**Enquête publique relative aux demandes de permis de construire déposées
par MARC ENERGIES relatives à l'implantation d'une centrale solaire
photovoltaïque sur le territoire des communes de Bruz et Pont-Péan**

PROCES-VERBAL DE SYNTHESE

Mémoire en réponse au procès-verbal de synthèse du commissaire enquêteur

PROJET DE CENTRALE PHOTOVOLTAIQUE BRUZ ET PONT-PEAN (35)

Figure 1 : Localisation de la propriété de M. et Mme. Gouyette par rapport à la zone du projet – fond de carte extrait du PC2 – Plan de masse du dossier de permis de construire

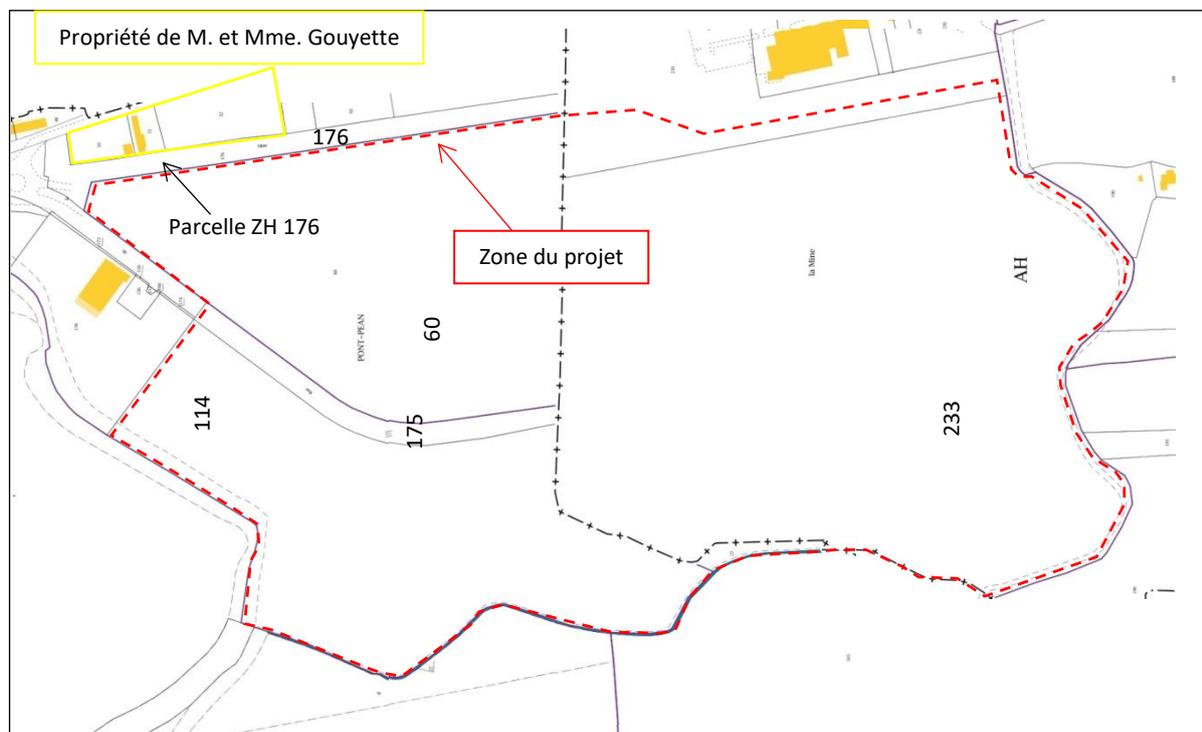
Le questionnement porte sur l'aménagement de l'entrée du site : « Vous prévoyez un aménagement paysager à l'entrée du site à proximité du rond-point du Luizard.

Notre propriété jouxte le site et se situe entre la future ferme solaire et la rue de la Mine. Elle apparaît cerclée de jaune sur le document « Projet Mine de Pont-Péan ».

Notre question est de savoir si un filtre végétal est prévu à l'est du projet, le long du chemin de la Mine et quel sera sa limite (en vert sur le plan).

La limite du projet photovoltaïque n'est pas située en bordure immédiate de la propriété de Monsieur et Madame Gouyette. En effet, il y a la présence de la parcelle ZH 176 entre la parcelle concernée par le projet et la parcelle appartenant à Monsieur et Madame Gouyette :

La figure suivante présente la cartographie de l'impact acoustique global (dB(A)) des équipements techniques calculé à une hauteur de 4 m (correspondant à l'impact acoustique au niveau du R+1).

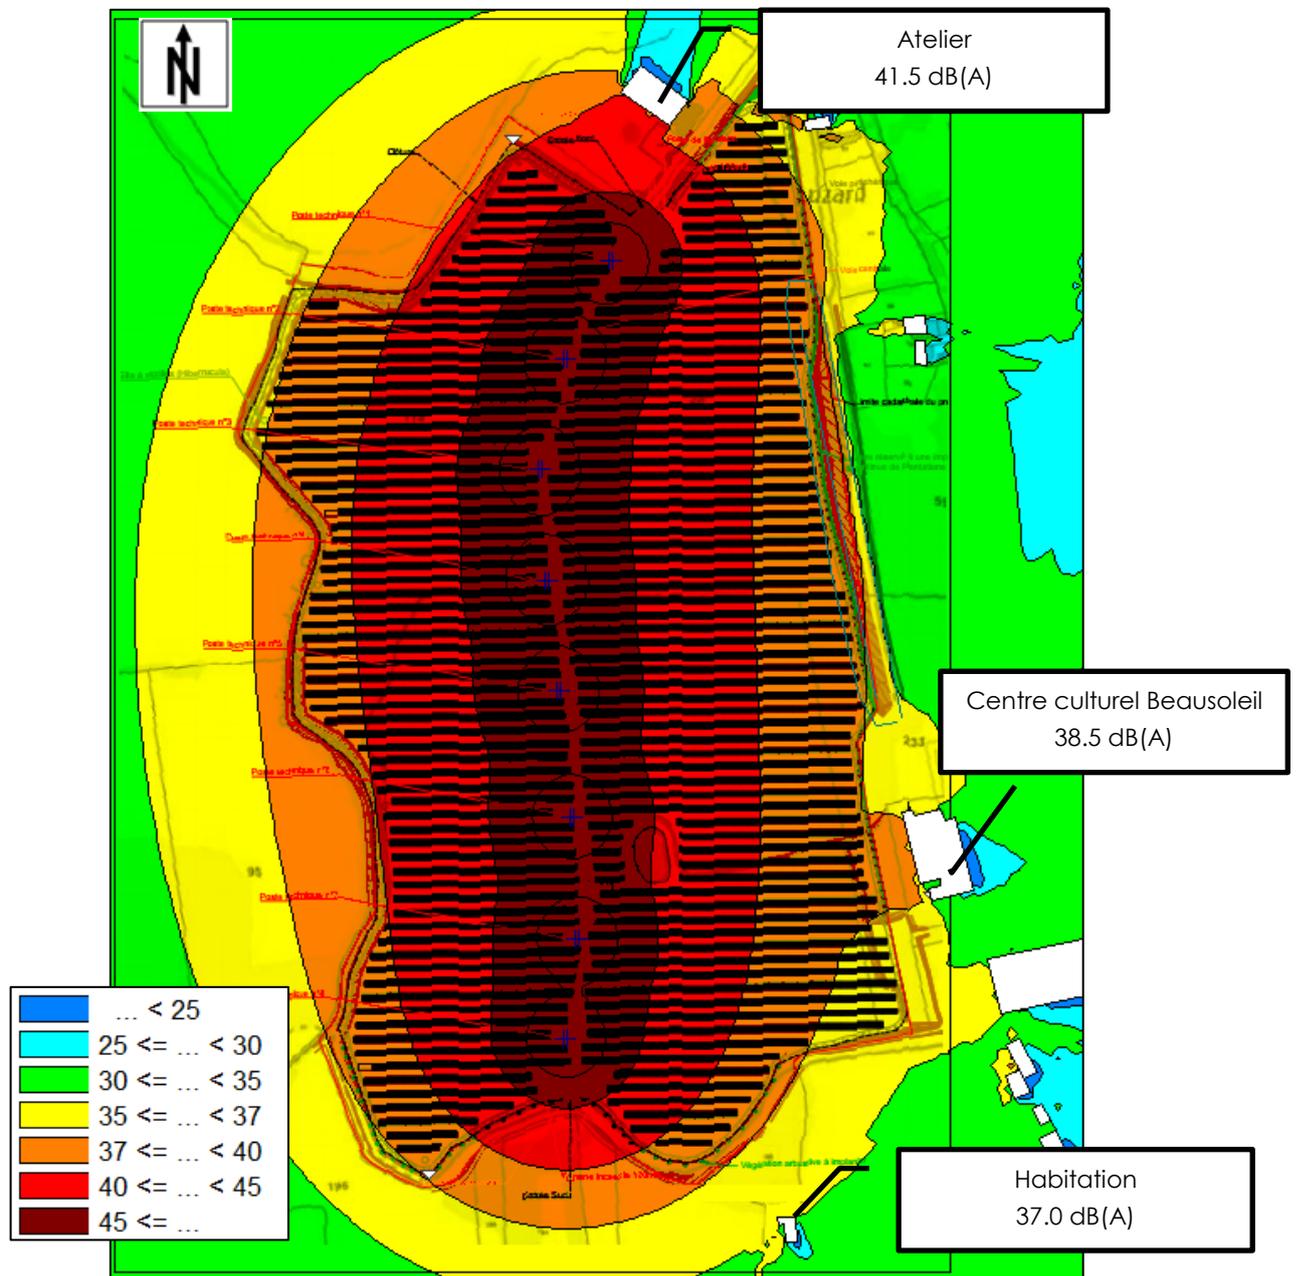
La question porte sur les nuisances sonores vis-à-vis du voisinage généré par les onduleurs : « les onduleurs génèrent des niveaux sonores de l'ordre de 80 dB en fonctionnement. De plus, ceux-ci seront doublés pour permettre de couvrir la puissance produite par le champ de capteurs.

Pour rappel la réglementation sur la gêne au voisinage autorise un dépassement du niveau sonore résiduel diurne de +5dB par rapport au bruit mesuré avant travaux et de +3 dB (nocturne) par rapport au bruit mesuré. De plus, les mesures doivent être réalisées suivant l'arrêté du 5 décembre 2006 relatif au mesurage des bruits de voisinage et à la norme NFS31-010 (étude réalisée par un acousticien).

De mon point de vue les 2 postes onduleurs qui posent question sont ceux situés au sud de la parcelle (à proximité du maraicher) ».

Il ressort de ce calcul **que l'impact acoustique au niveau de l'habitation au sud de la centrale photovoltaïque est de 37 dB(A) à pleine puissance.**

- L'impact acoustique au niveau de l'habitation au sud de la centrale photovoltaïque est de 37.0 dB(A) à pleine puissance.
- L'impact acoustique le plus élevé est calculé au niveau de l'atelier situé au nord ; impact de l'ordre de 41.5 dB(A). Ce bâtiment n'est cependant pas considéré comme une habitation, il s'agit d'un atelier.
